SNAM RETE GAS	PROGETTISTA 	COMMESSA NR/13167	UNITÀ 00
	LOCALITÀ REGIONE PUGLIA	SPC. RE-VOT-002	
	PROGETTO/IMPIANTO METANODOTTO: INTERCONNESSIONE TAP DN 1400 (56") DP 75 bar	Pagina 1 di 8	Rev. 0

Metanodotto di Interconnessione TAP
Collegamento di approdo del gasdotto denominato
“Trans Adriatic Pipeline” alla Rete Nazionale gasdotti
DN 1400 (56”) - DP 75 bar

VERIFICA DI OTTEMPERANZA

Alle prescrizioni contenute nel Decreto MATTM di
Compatibilità Ambientale
n° 249 del 22/09/2017

1 PRESCRIZIONE A4)

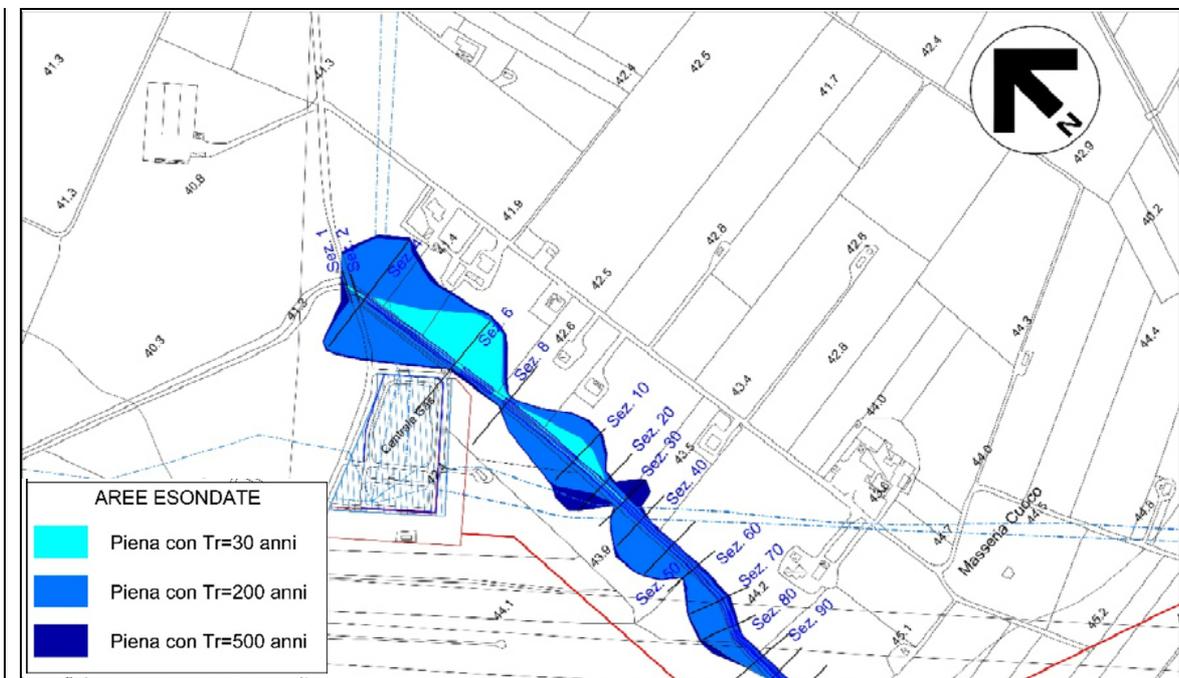
La progettazione esecutiva delle previste opere di sistemazione idraulica, geomorfologica ed idrogeologica dovrà garantire la compatibilità idraulica e geomorfologica degli interventi, in base ai criteri previsti dalla competente Autorità di Bacino della Puglia.

Il progetto esecutivo dell'opera ottempera alle prescrizioni della Autorità di Bacino della Regione Puglia in merito agli attraversamenti dei corsi d'acqua interferiti, come indicato nel successivo punto 5. Per ciò che riguarda l'ampliamento dell'impianto trappola di Brindisi, in loc. Masseria Matagiola, è stato implementato lo studio idrologico-idraulico sul limitrofo fosso denominato "Canale Episodico 7" come da richiesta dell'Autorità di Bacino (rif. Allegato 1 - "Progetto Esecutivo", doc RE-AT-332 - "Canale Episodico 7" Studio Idrologico-Idraulico), tenendo conto in maniera più dettagliata delle condizioni al contorno, in particolare dell'attraversamento da parte del canale, nel tratto a valle dell'impianto, della strada comunale Gonella.

In effetti, la nuova simulazione idraulica evidenzia, in corrispondenza della sezione del canale in prossimità del sottopasso stradale (Sezione 4), che la portata duecentennale non è contenuta a causa dell'effetto di rigurgito causato dalla presenza del tombone stradale, che provoca un restringimento della sezione del fosso.

La sezione 6, che si sovrappone proprio all'area impianto Snam Rete Gas, mostra come la portata duecentennale esondi in sponda destra, lato opposto a quello dell'area impiantistica, che pertanto non risulta raggiunta dall'acqua.

Questo è confermato dal fatto che nella sezione 6 la quota della sponda sinistra del canale è circa 41,70 m s.l.m. mentre la sponda destra presenta delle quote topografiche inferiori intorno ai 41,2 m s.l.m.

In base alle considerazioni sopra riportate derivanti dagli ulteriori approfondimenti idraulici, si evince che l'impianto in progetto non è coinvolto da un'eventuale esondazione neanche in caso di piena duecentennale.
